**Betreff:** Stellungnahme: 1. Änderung des Bebauungsplanes "Ziegelei" im Ortsteil Osterwick

**Beschluss zur Stellungnahme der Deutschen Telekom vom 07.11.2012, Anlage IV zur SV VIII/519**

AT/Vh-Bez.:	Kein aktiver Auftrag	AT/Vh-Nr.:	Kein aktiver Auftrag
TI NL	Northwest (Oldenburg)		
PTI	Münster		
ONB	Coesfeld	AsB	1
Bemerkung:		VsB	
		Name	winschela
		Datum	07.11.2012
		Sicht	Lageplan
		Maßstab	1:1000
		Blatt	1

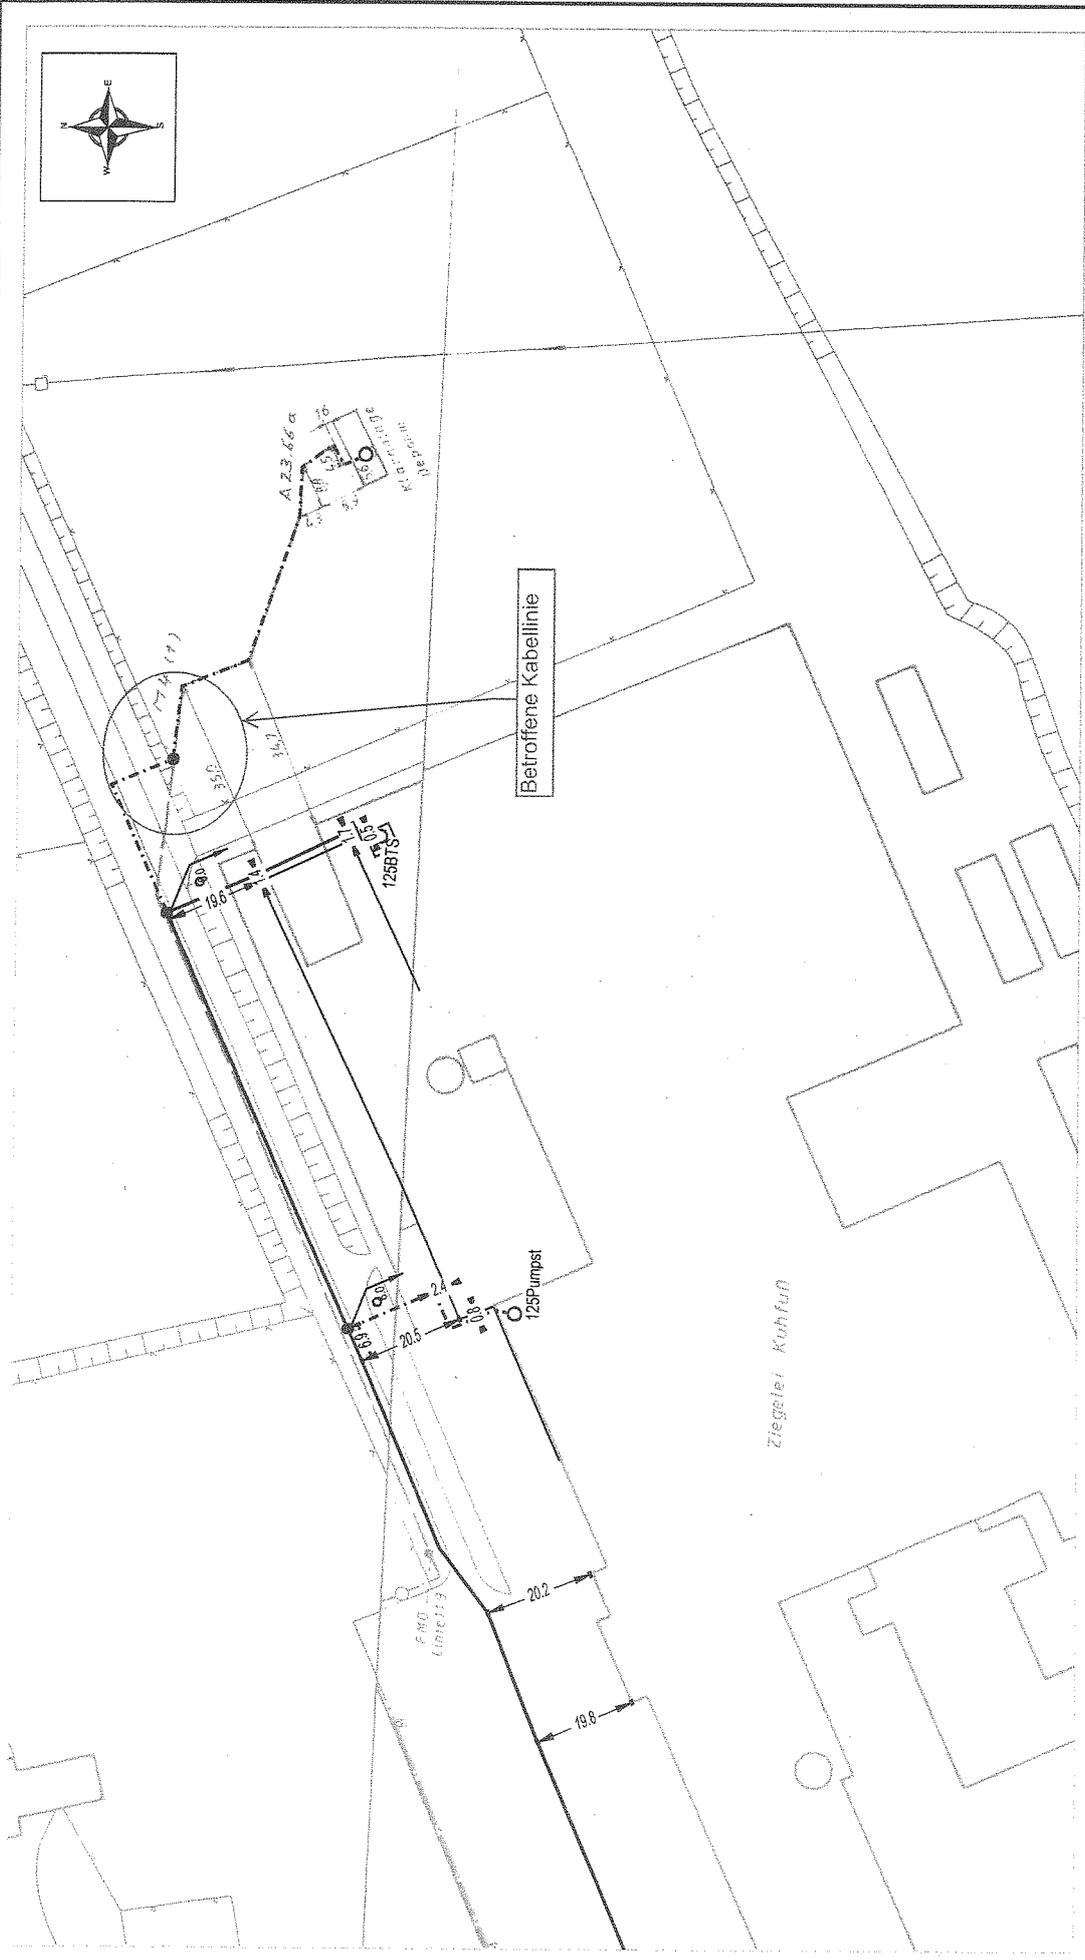
Im Planbereich befinden sich Telekommunikationslinien der Telekom, die aus beigefügtem Plan ersichtlich sind.

In der ausgewählten Fläche für die Biogas-Einspeiseanlage (BGEA) befindet sich eine Telekommunikationslinie, welche die Kläranlage (Adresse: Höven 127 in Rosendahl) versorgt. Die Telekommunikationslinie darf nicht überbaut werden.

Der Hinweis auf die zur Versorgung der Kläranlage bestehende Telekommunikationsleitung der Deutschen Telekom wird zur Kenntnis genommen.

Aus den übersandten Planunterlagen lässt sich nicht zweifelsfrei ermitteln, ob die angesprochene Leitung durch die Planänderung in Ihrer Lage beeinträchtigt wird. Ggf. wird daher im Zuge der Umsetzung der Planung eine Verlegung der Leitung erforderlich.

Der Hinweis, dass die Verlegung der Leitung auf Kosten des Vorhabenträgers zu erfolgen hat, wird zur Kenntnis genommen und im Rahmen der Umsetzung der Planung berücksichtigt
